リコール情報：Z1000

(2022年12月9日届出)

リコール届出番号	5252	リコール開始日	令和4年12月9日
不具合の部位(部品名)	乗車装置(シートストラップ)		
基準不適合状態にあると認める構造、装置又は性能の状況及びその原因	乗車装置の運転席(運転者用シート)に取り付けられた後部座席握り手(シートストラップ)において、製造時の加工条件が不適切なため、強度が不足しているものがある。そのため、そのままの状態で使用を続けると、走行中にシートストラップが破損し、同乗者の安全な乗車を確保できないおそれがある。		
改善措置の内容	全車両、シートストラップを良品と交換する。		
発見の動機	社内抜き取りテストによる。		
自動車使用者及び自動車特定整備事業者等に周知させるための措置	・ 使用者:ダイレクトメール等で通知する。 ・ 自動車特定整備事業者等:日整連発行の機関紙に掲載する。 ・ 弊社のインターネットホームページのリコール等情報サイトに掲載する。

改善箇所説明図 Z1000

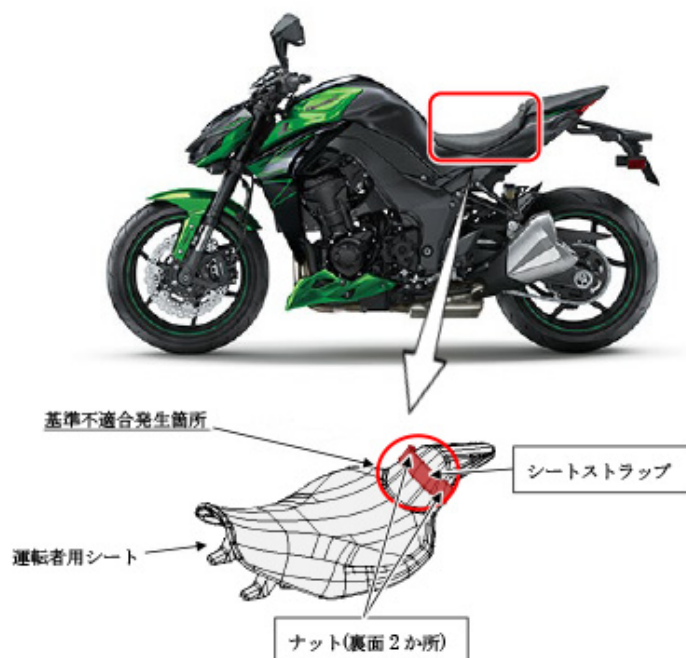
乗車装置の運転席(運転者用シート)に取り付けられた後部座席握り手(シートストラップ)において、製造時の加工条件が不適切なため、強度が不足しているものがある。そのため、そのままの状態で使用が続けると、走行中にシートストラップが破損し、同乗者の安全な乗車を確保できないおそれがある。

全車両、シートストラップを良品と交換する。

鑑別：改善済車両には、シート下部にあるフレームに黒色ペイントを塗布する。
